新竹縣政府工程查核代表照片表

拍攝日期：111.08.12

工程名稱：109 年度老舊校舍整建工程

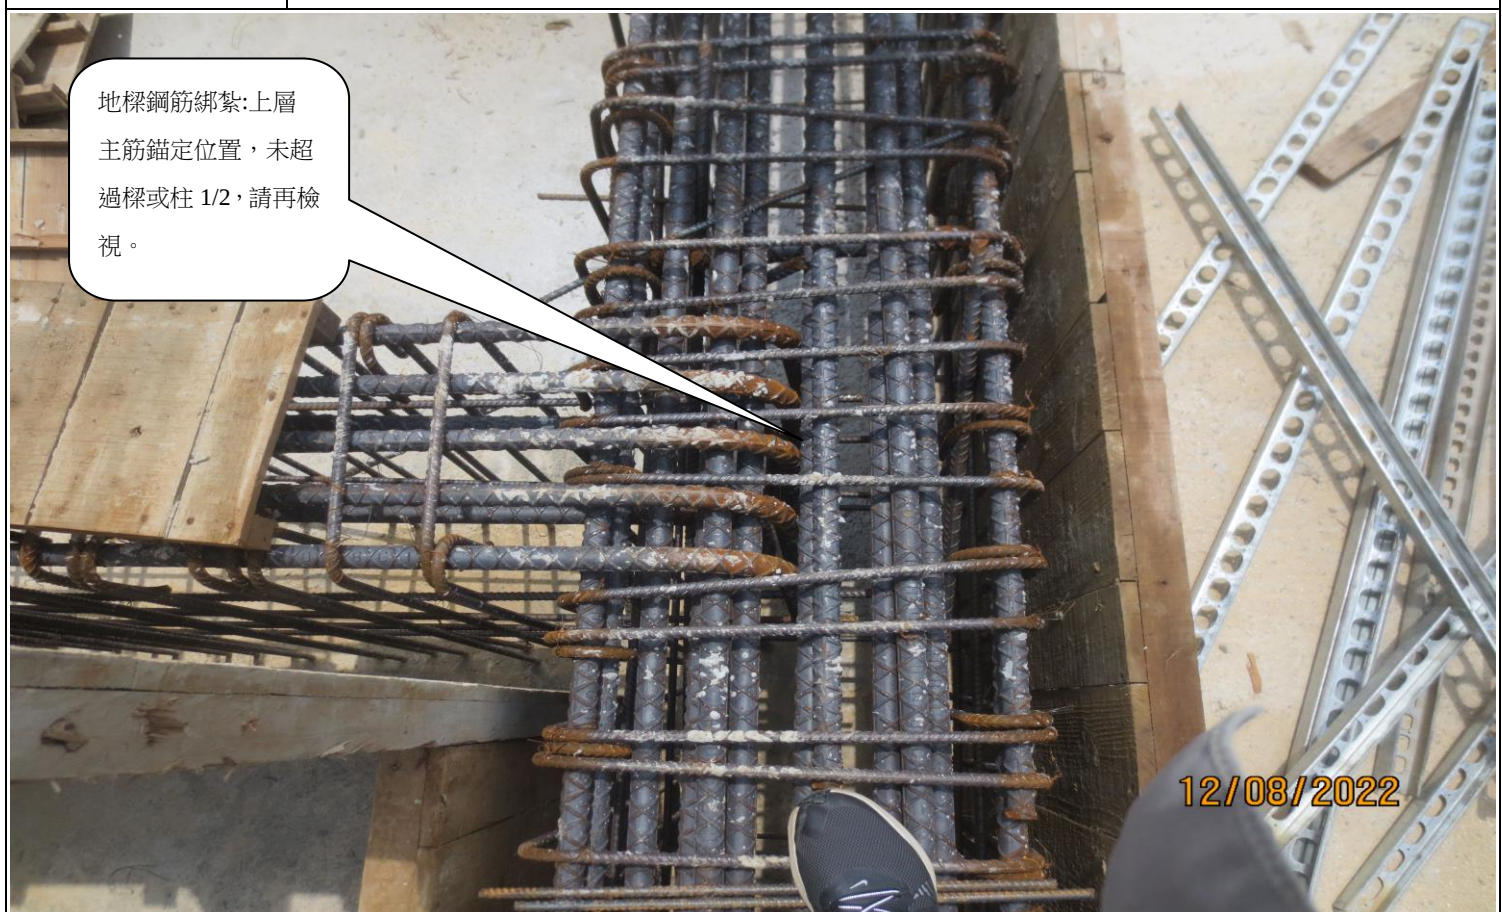
地樑鋼筋綁紮:部份上層鋼筋，間距太密，有無法灌漿之疑慮。

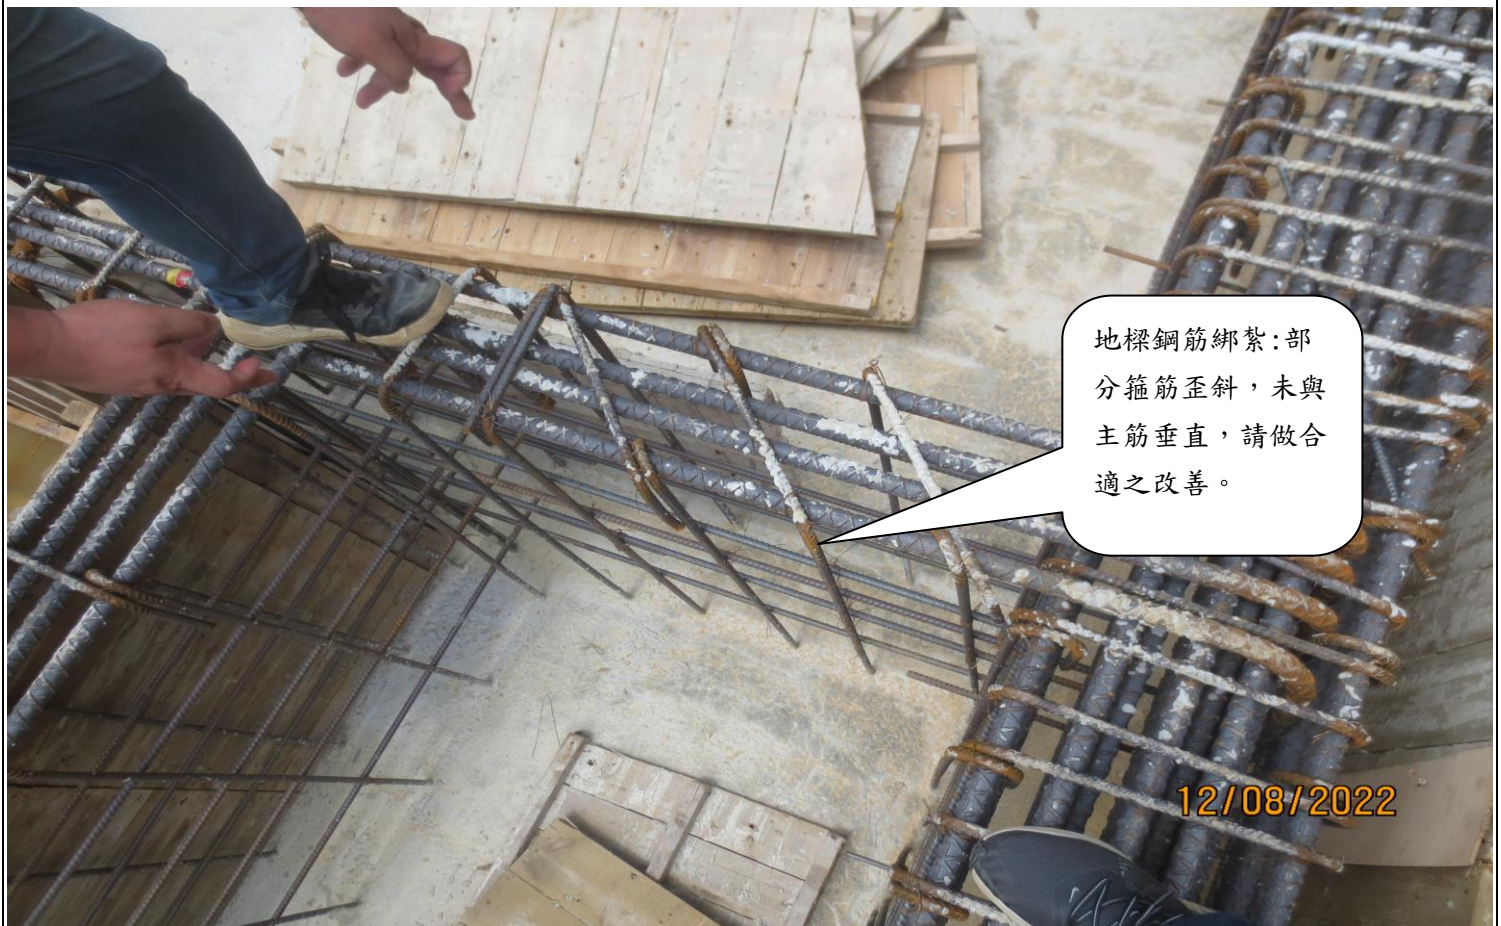
地樑鋼筋綁紮:上層主筋錨定位置，未超過樑或柱 1/2，請再檢視。

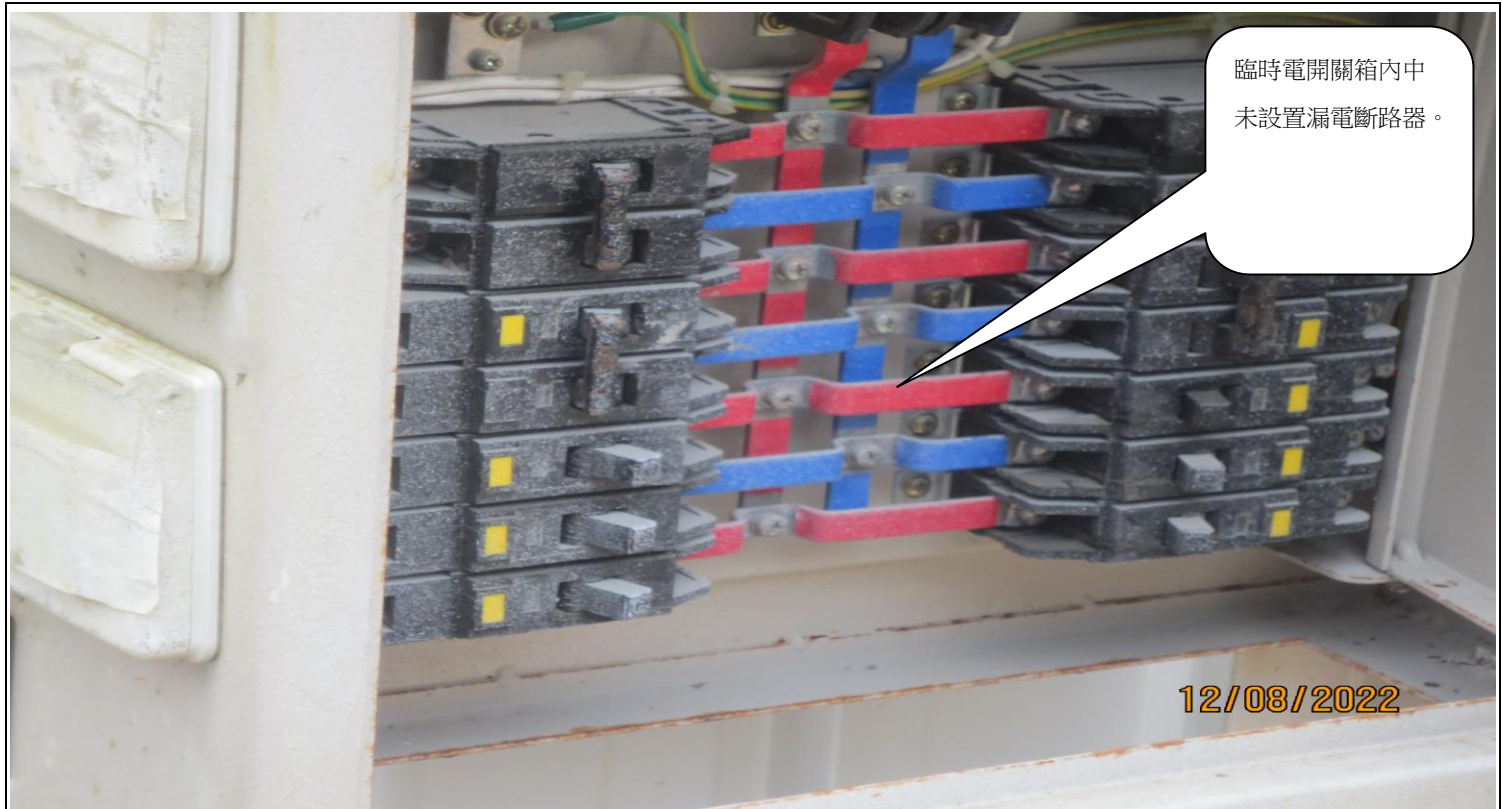
模板工程之固定蝴蝶片，部分未與 C 型鋼垂直，請改善。
